INFORME DE HITO DE CONTROL **N° 9605-2021-CG/GRMD-SCC**

**CONTROL CONCURRENTENTE
AL GOBIERNO REGIONAL MADRE DE DIOS**

**“EJECUCIÓN Y RECEPCIÓN DEL PROYECTO:
MEJORAMIENTO DEL SERVICIO DE AGUA POTABLE E
INSTALACIÓN DEL SERVICIO DE SANEAMIENTO EN LA
URBANIZACIÓN MUNICIPAL VILLA TOLEDO – DISTRITO DE
LABERINTO, PROVINCIA DE TAMBOPATA – REGIÓN MADRE
DE DIOS”**

**HITO DE CONTROL N° 1
EJECUCIÓN DE OBRA Y LA PARTICIPACIÓN DE LA
SUPERVISIÓN**

Imagen n.º 1
Casetas de bombeo del PZ-02 y PZ-01

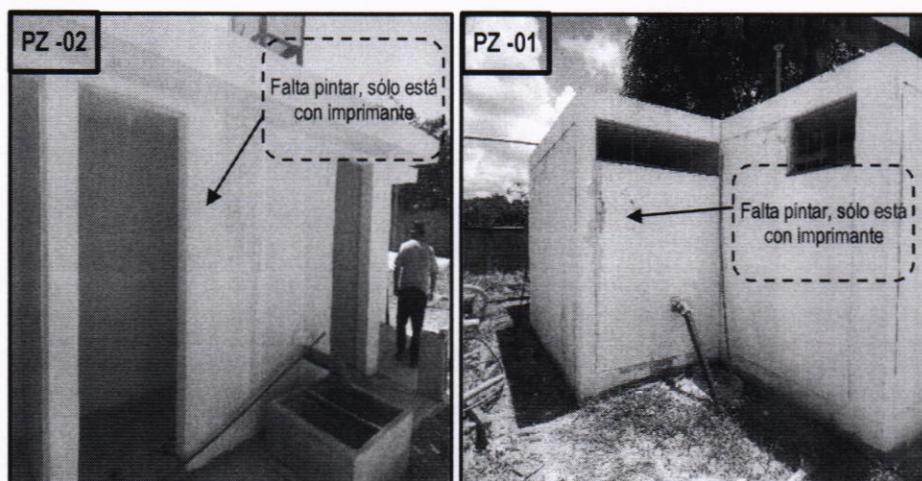
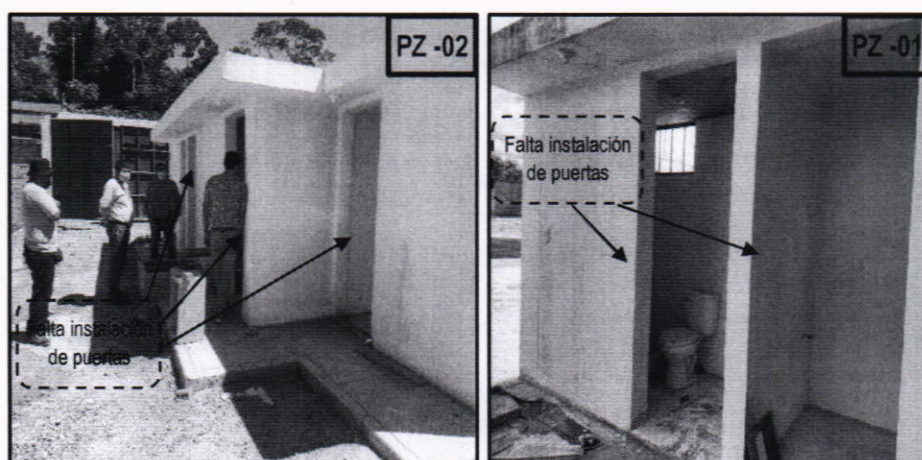
Ahora bien, el 11 de marzo de 2021, la comisión de control conjuntamente con los representantes de la entidad, efectuaron la visita de inspección a la obra, en la que se constató a través del acta de visita n.° 001-2021-CG/GRMD de 11 de marzo de 2021, que la caseta de bombeo de los pozos perforados PZ-01 y PZ-02 se encuentran sin ejecución de las partidas de pintura, colocación de puertas y ventanas; además, no cuentan con tableros eléctricos ni con alimentación eléctrica, debido a la tramitación de adicional de red primaria en media tensión y subestación aérea para el bombeo de agua potable en los pozos 01 y 02, tal como se evidencia de las siguientes imágenes.

Imagen n.º 4

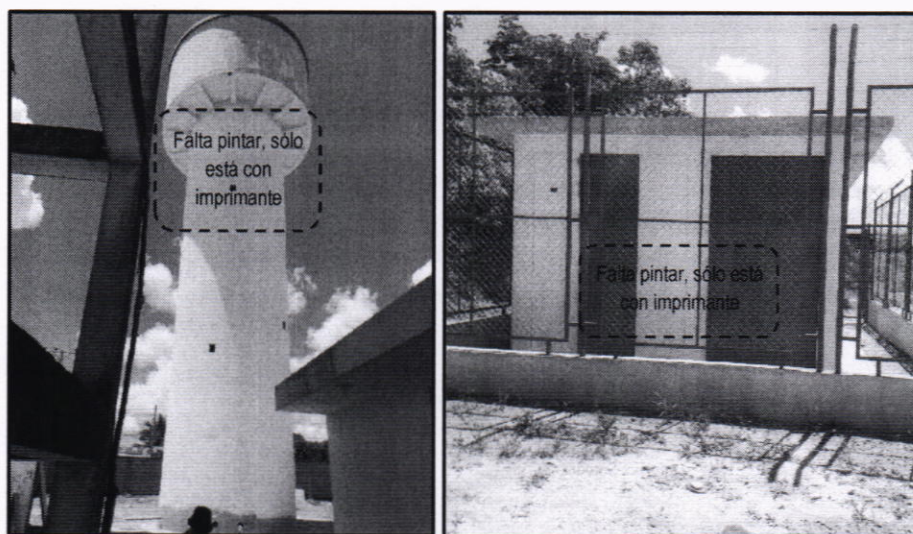
También, se constató que el reservorio elevado de $V=250\text{ m}^3$ y la caseta de bombeo de aguas residuales, no están pintados; además, la citada caseta no cuenta con la bomba sumergible, grupo electrógeno y tablero eléctrico, tal como se evidencia de las siguientes imágenes.

Imagen n.º 6, 7, 8 y 9
Planta de Tratamiento de Aguas Residuales

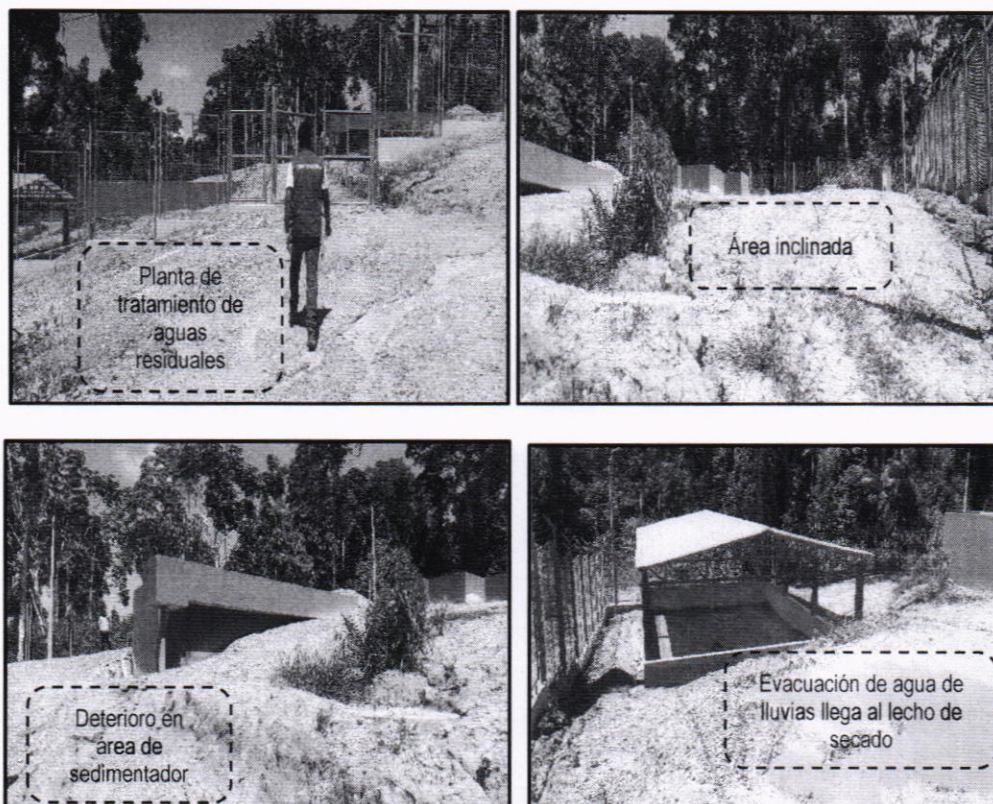
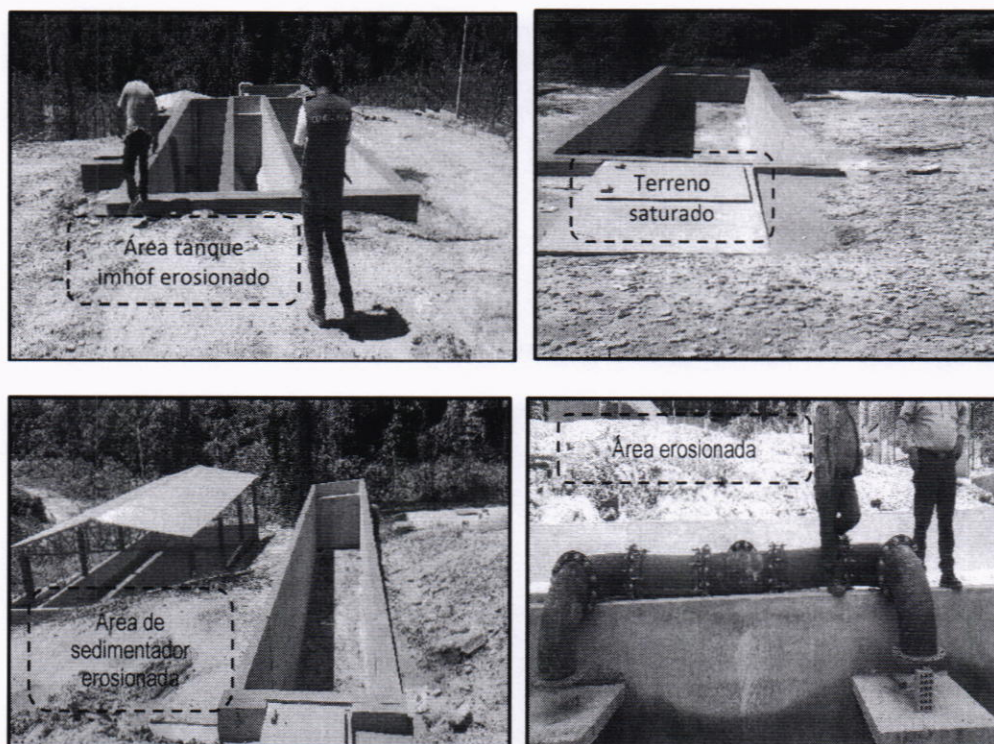
De la inspección física realizada el 11 de marzo de 2021 a la Planta de Tratamiento de Aguas Residuales (PTAR) ejecutada por el contratista en la obra, se ha verificado erosión y deterioros en el área de construcción del PTAR, tal como se muestra en las siguientes imágenes.

Por lo expuesto, durante el recorrido realizado en la inspección física a la obra, conjuntamente con el supervisor de contrato de obra, se evidenció erosión en sus estructuras; debido a las lluvias de la estación y el desnivel entre las estructuras construidas (topografía inclinada), conformadas por las cotas de terreno (224,00 - superior) de cámara de rejillas – desarenador – parshall y el lecho de secado (215,879 - inferior), tal como lo indica el plano D-01 DISTRIBUCIÓN PTAR; consecuentemente, existe el riesgo que las deficiencias de carácter técnico advertidas afecten la funcionabilidad y el servicio de las aguas residuales, además dichas
